改善箇所説明図

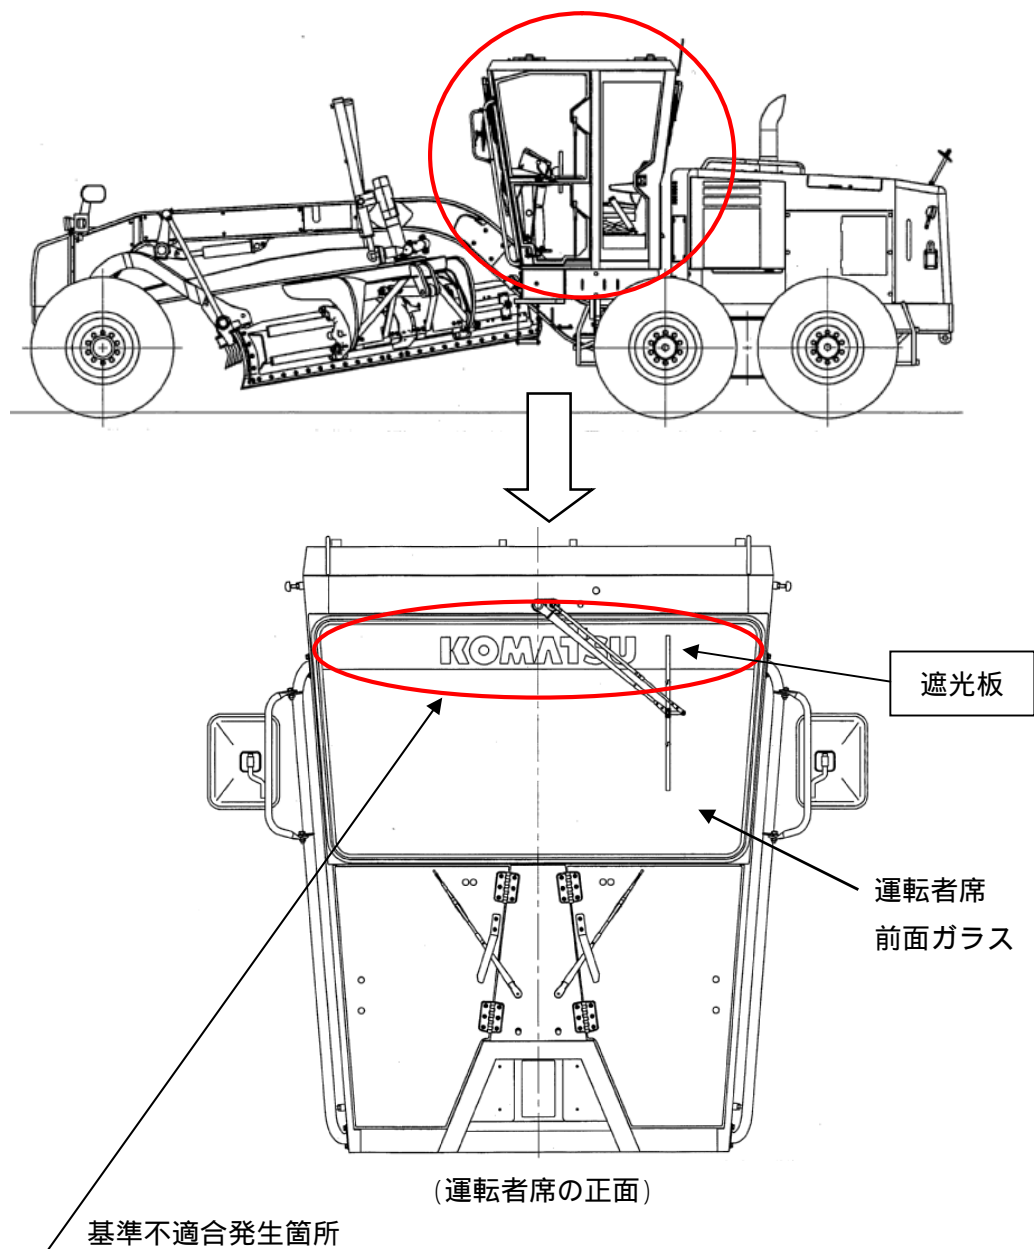
〔 前面ガラスに遮光板を貼付したため、道路運送車両の保安基準に適合していない。 〕

改善措置の内容：全車両、前面ガラスの遮光板を取り外す。

識別：外観上、遮光板の有無にて容易に識別が可能のため、特別な識別の追加は
おこなわない。
